屋内のアクセスルートの設定について

第 1098 回審査会合（令和 4 年 12 月 6 日）からの主要な変更点について

第1図 51m 倉庫・車庫エリアからのアクセスルートの道路拡幅イメージ

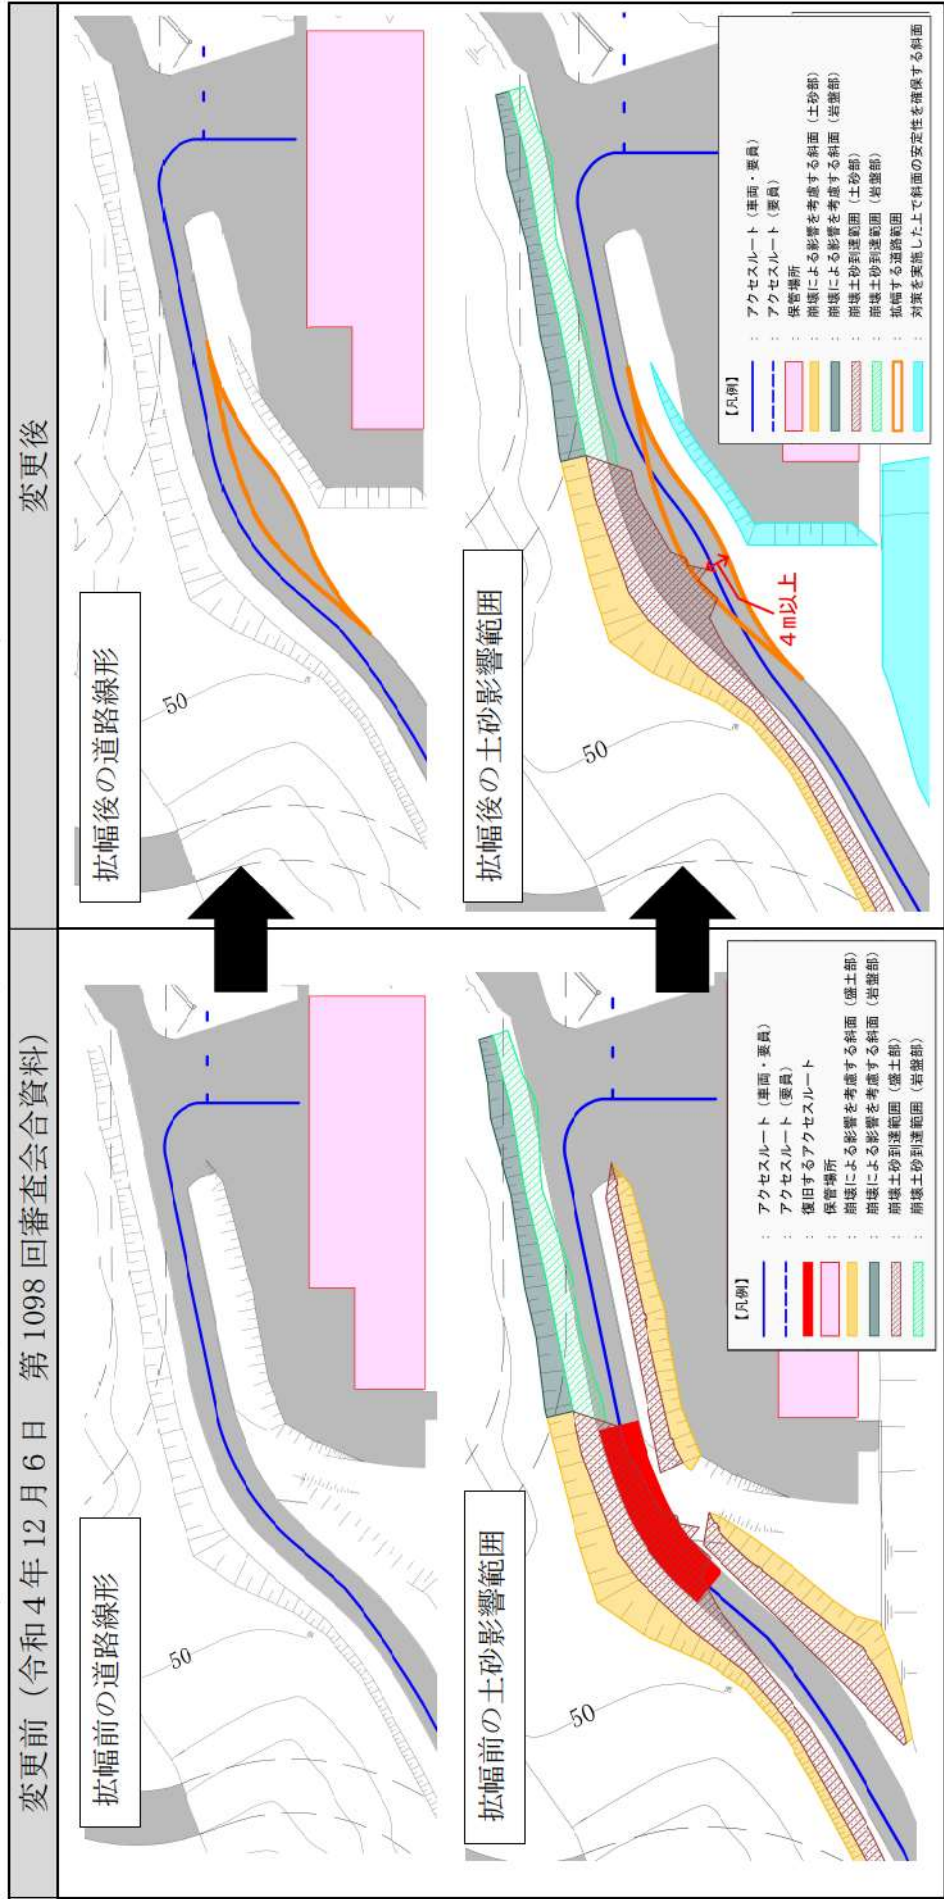
- ・屋外作業の有効性評価の制限時間に対する余裕時間を確保するため、51m 倉庫・車庫エリアからのアクセスルートが周辺斜面の崩壊影響を受けないよう道路の拡幅を行うこととした。（第1図参照）
- ・これにより、アクセスルート復旧作業なしで可搬型設備の通行が可能となった。

第2図 アクセスルート（要員）の追加（2号炉脇の法面箇所）

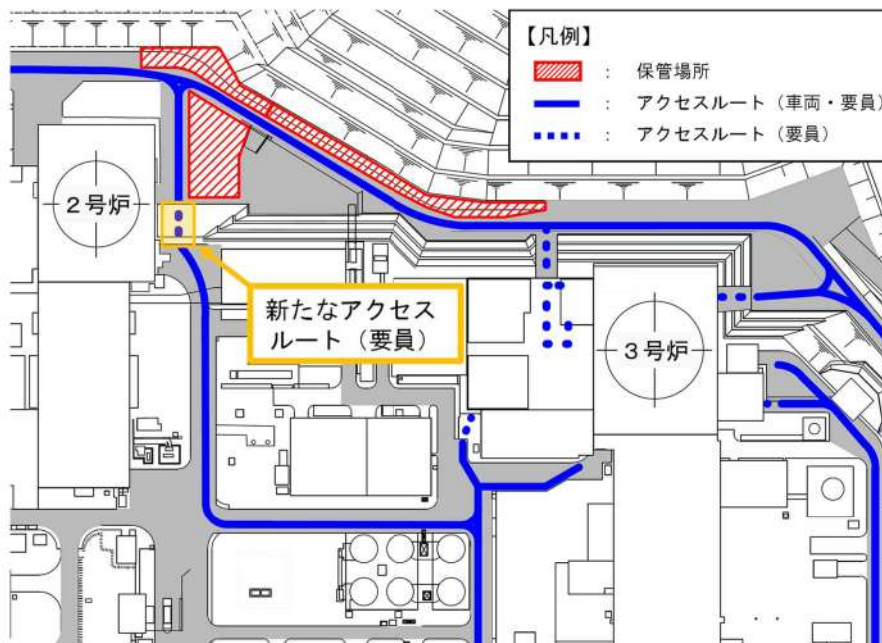
- ・ 2号炉脇の法面箇所については、ホース敷設後の充水確認及び定期的な点検を行うための固定梯子を設置し、アクセスルート（要員）を確保する。（第2図参照）
- ・ 使用済燃料ピット注水のホース敷設ルートのうち3号原子炉建屋東側を經由したルートについては、3号炉脇の法面箇所を通行しないルートに変更する。（第3図参照）

第4図 3号炉原子炉建屋西側を經由したルートの設定変更

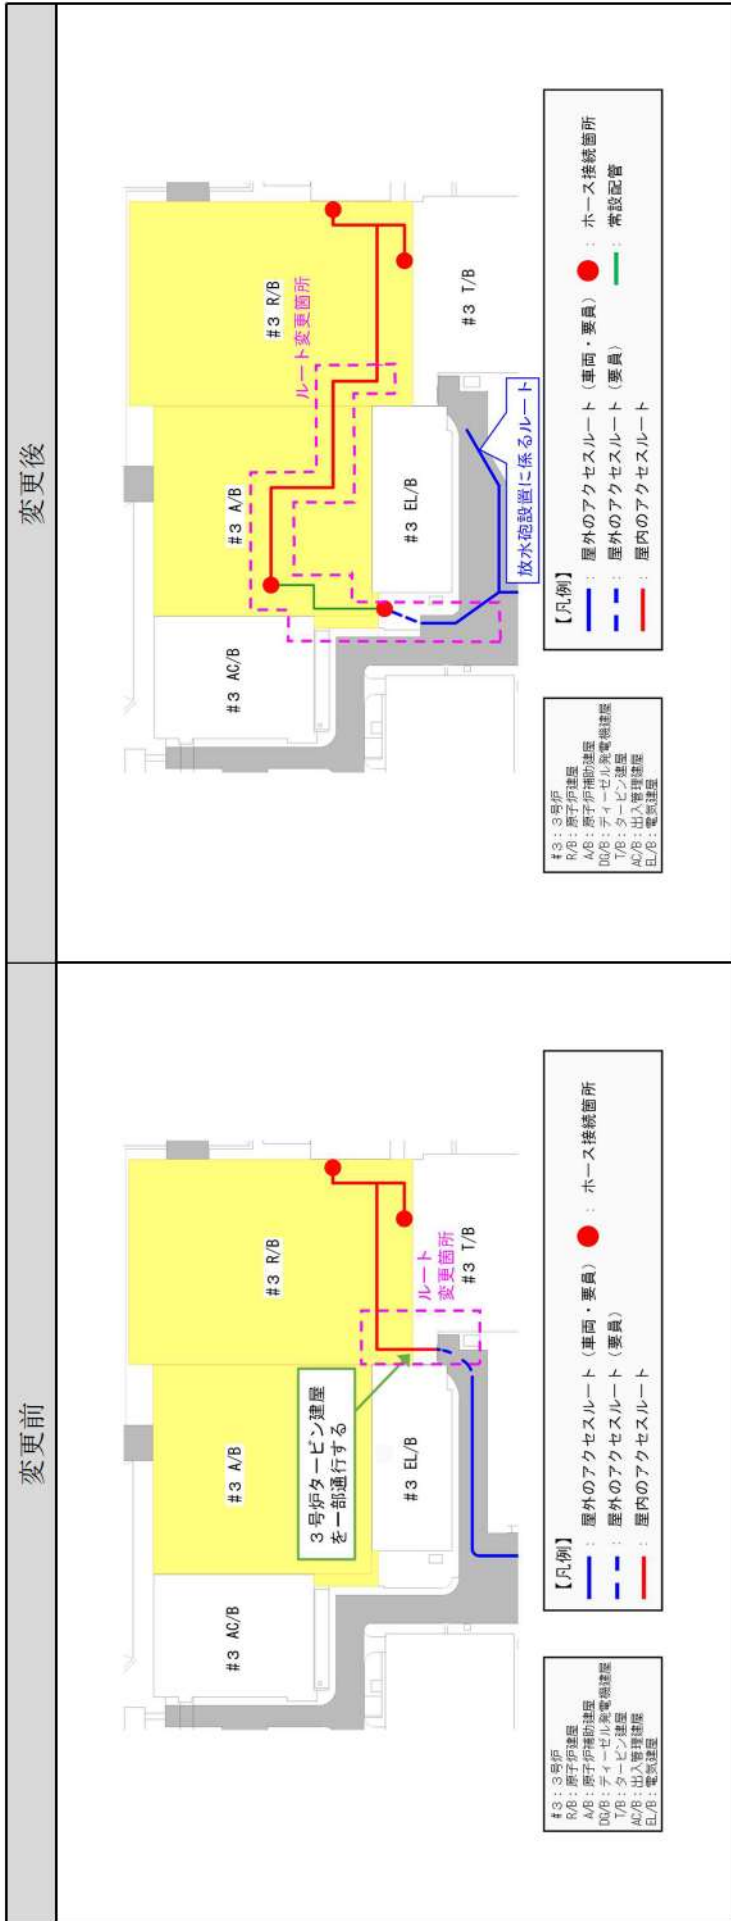
4. 3号炉原子炉建屋西側を經由したルートの設定変更
- 3号炉原子炉建屋西側を經由したルートは3号炉タービン建屋を一部通行するルートを設定していたが、女川2号炉における審査実績を踏まえ、地震によるタービン建屋内の配管破損等の影響を考慮して、3号炉タービン建屋を通行しないルートに設定変更している。（第4図参照）
 - 設定変更したルートを使用する以下①、②の作業について、要員、想定時間、ホース圧損等の成立性の確認を行った。
 - ①：原子炉補機冷却水系への通水確保（海水）
 - ②：ディーゼル発電機燃料油移送ポンプ及び可搬型タンクローリーを用いた燃料補給

第5図 原子炉補機冷却水系への通水確保（海水）の概略図

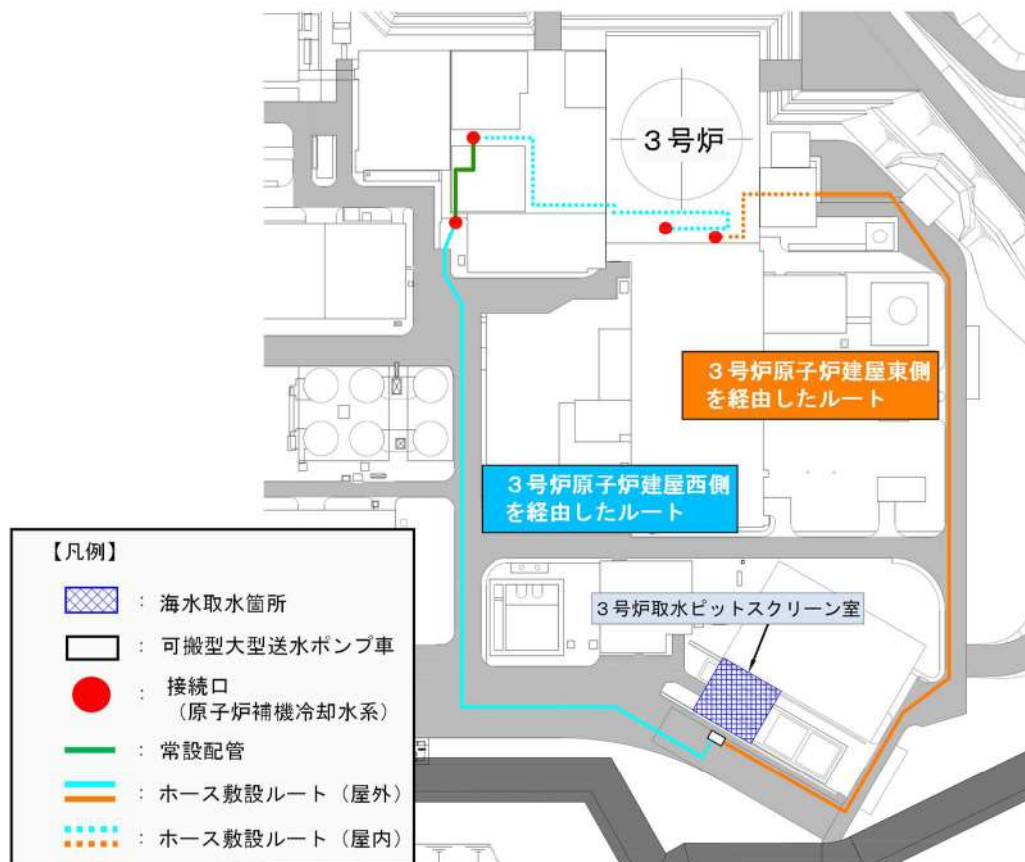
- 本作業のルート設定変更の結果を第 5 図に，設定変更に伴う要員数，想定時間等の結果を第 2 表に示す。
- ホース敷設等の作業量の増加により要員数を従来の 3 人から 6 人に増員させる必要があるが，想定時間である 4 時間 10 分に変更はなく，この想定時間内（所要時間目安：3 時間 20 分）に対応可能であることを確認した。要員数の変更による有効性評価の成立性への影響については第 6 図に示す。
- 原子炉補機冷却水系への通水に必要な流量は，ホース・配管圧損を考慮しても必要な流量が確保可能であることを確認した。
- 災害対策要員を 3 人から 6 人に増員したが，災害対策要員の総数 7 人に変更がなく有効性評価の成立性に影響がないことを第 6 図のとおり確認した。
 - 有効性評価のうち本作業の制限時間が最も短い「雰囲気圧力・温度による静的負荷（格納容器過圧破損）」を代表として記載した。
- 以上のことから，有効性評価の成立性に影響がないことを確認した。

変更前	変更後
要員数	<u>災害対策要員 3 人</u>	<u>災害対策要員 6 人</u>
所要時間目安	<u>3 時間 25 分</u>	<u>3 時間 20 分</u>
想定時間	4 時間 10 分	変更なし
系統成立性	187.5m ³ /h 以上 確保可能	変更なし
タイムチャート	<u>変更あり（詳細を第6図に記載）</u>

第8図 アクセスルートの溢水水位評価概要図の変更内容

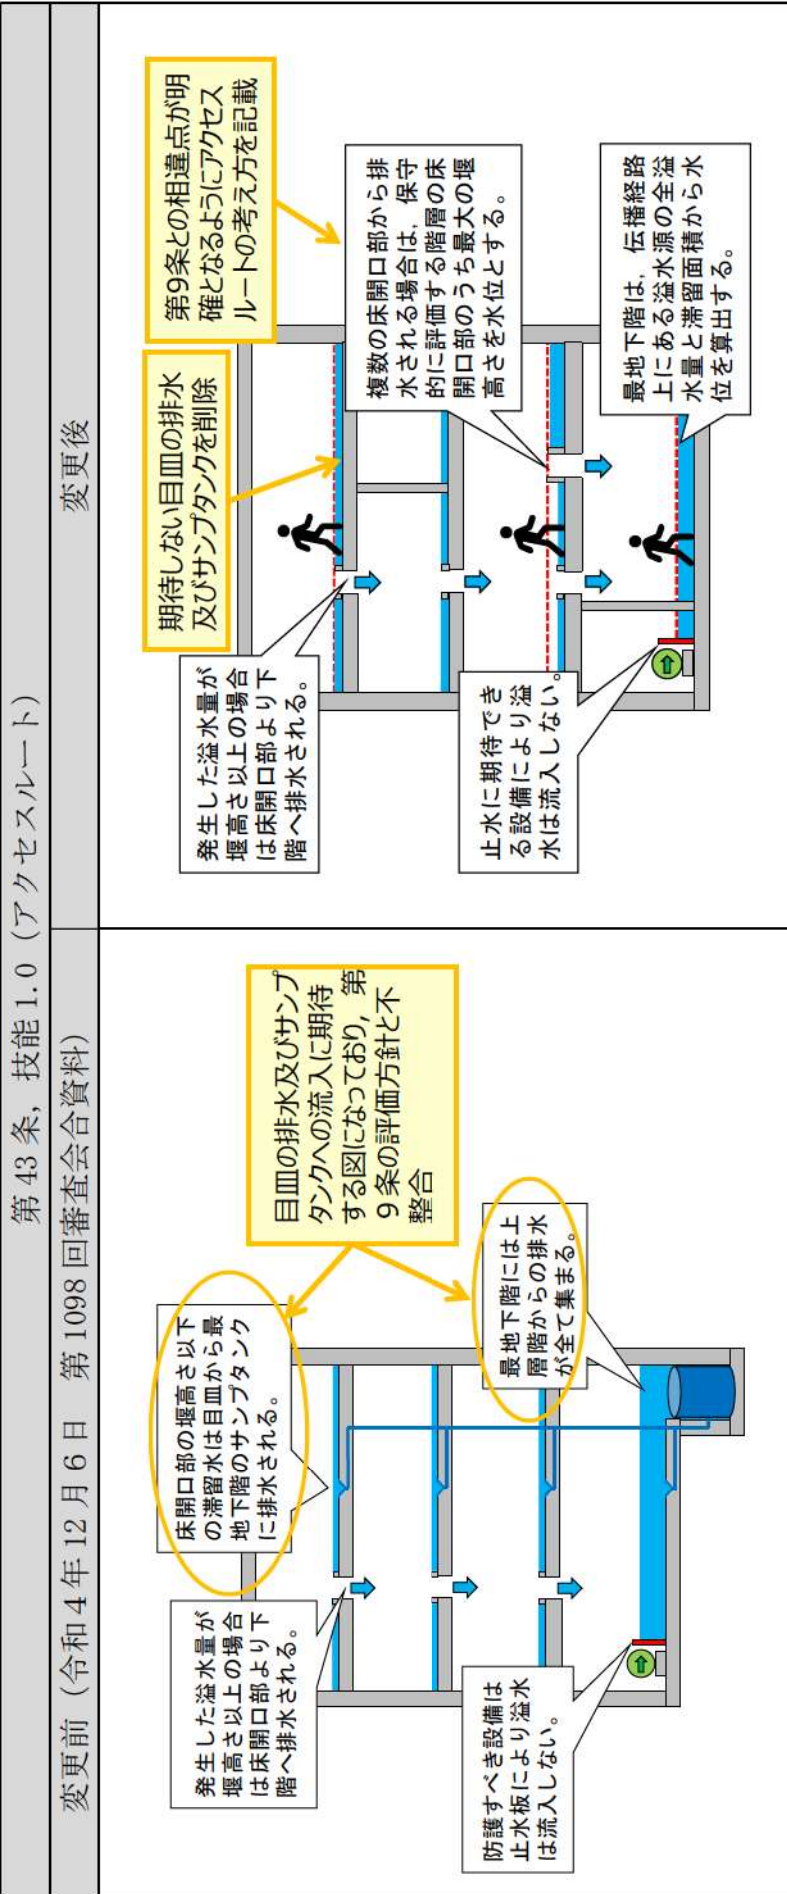
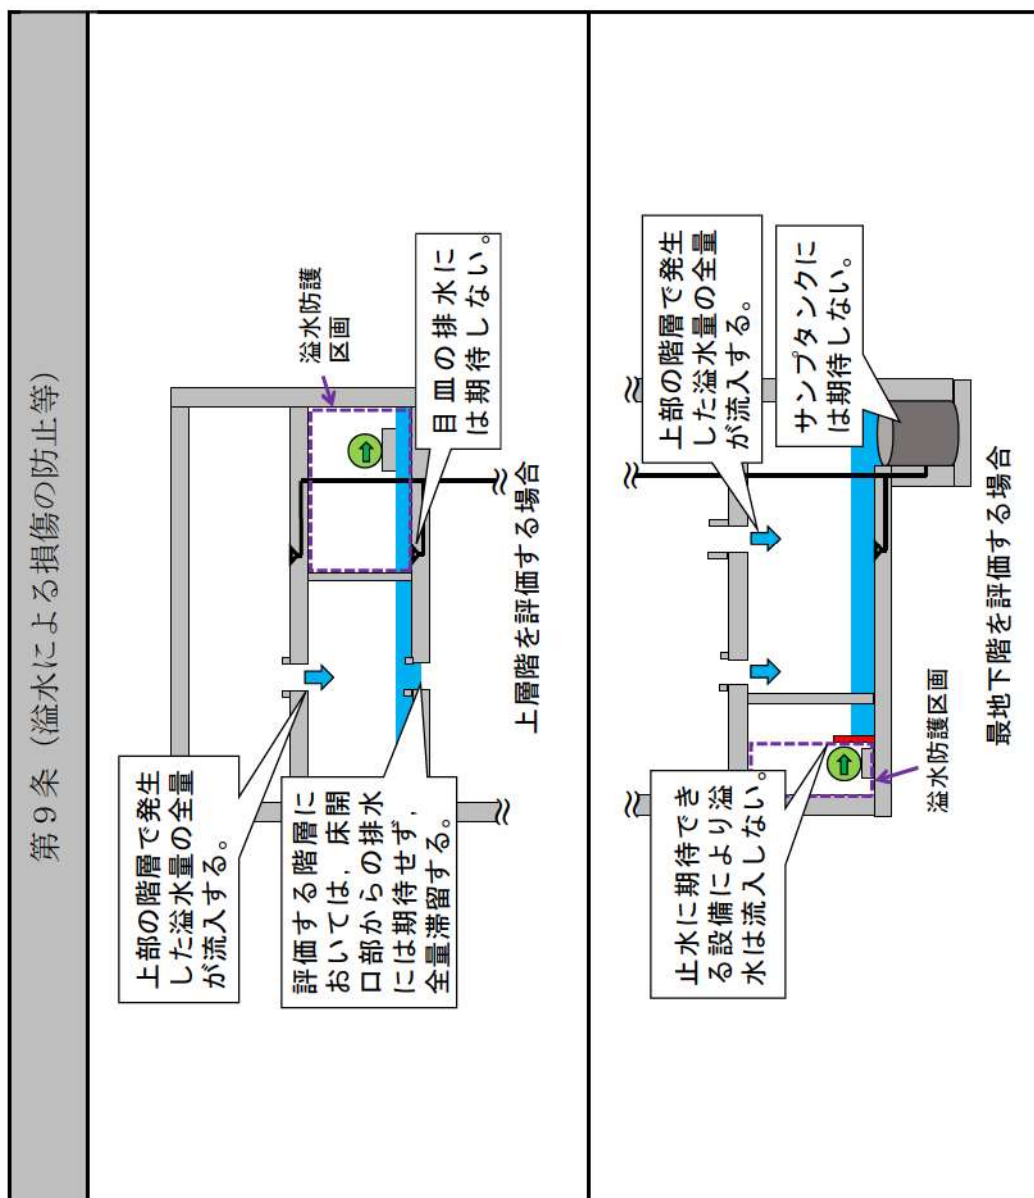
- ・ 設置許可基準規則第9条（溢水による損傷の防止等）の評価方針及び先行審査実績を確認し、屋内のアクセスルートにおける溢水水位の評価方法を記載した水位評価概要図を以下のとおり変更した（第8図（変更後））。
 - 第9条の溢水水位の評価方針では、目皿の排水及びサンプタンクへの流入に期待せず水位を評価している（第9図及び第4表）。アクセスルートの溢水評価もこれと同様の評価方針であるにもかかわらず、説明資料で示した水位評価概要図（第8図（変更前））では目皿の排水及びサンプタンクに期待する図となっていたことから、評価方針と整合するよう適正化した。
 - 一方、両者の評価方針については、第9条における溢水評価では、評価対象の階層においては床開口部の排水に期待せず、さらにその上の層階における溢水量（全量）を含めて溢水水位として設定することに対して、アクセスルートでの溢水評価では、より現実的な想定で、評価対象の階層においては床開口部からの排水に期待するとともに、当該箇所の最大堰高さを溢水水位として設定する点で相違している。このため、この相違点が明確となるよう溢水水位評価概要図を適正化した。

第9条 (溢水による損傷の防止等)	第43条, 技能1.0 (アクセスルート)
評価対象範囲		溢水防護区画	アクセスルートエリア ^{*1}
溢水源		地震により破損する機器 使用済燃料ピット(スロッシング)	
溢水量		設備の破損が複数箇所と同時に発生すること	
溢水伝播経路		床開口部(階段等)及び溢水影響評価において期待することのできる設備(堰等)の抽出を行い設定(溢水伝播経路図)	第9条を踏まえる
溢水水位	上層階の水位設定	複数ある伝播経路のうち溢水防護区画の水位が最も高くなるよう溢水経路を設定し, この場合の溢水量と滞留面積から水位算出	下階に排水される床開口部のうち最大堰高さを水位設定 ^{*2}
	目皿の排水	期待しない	期待しない(第9条と整合)
	床開口部からの排水	期待しない	期待する ^{*2}
最地下階の水位設定	複数ある伝播経路のうち溢水防護区画の水位が最も高くなるよう溢水経路を設定し, この場合の溢水量と滞留面積から水位算出		伝播経路上にある溢水源の全溢水量と滞留面積から算出した水位を設定 ^{*1}
評価基準		溢水水位<機能喪失高さ	溢水水位<通行困難な水位 ^{*1}
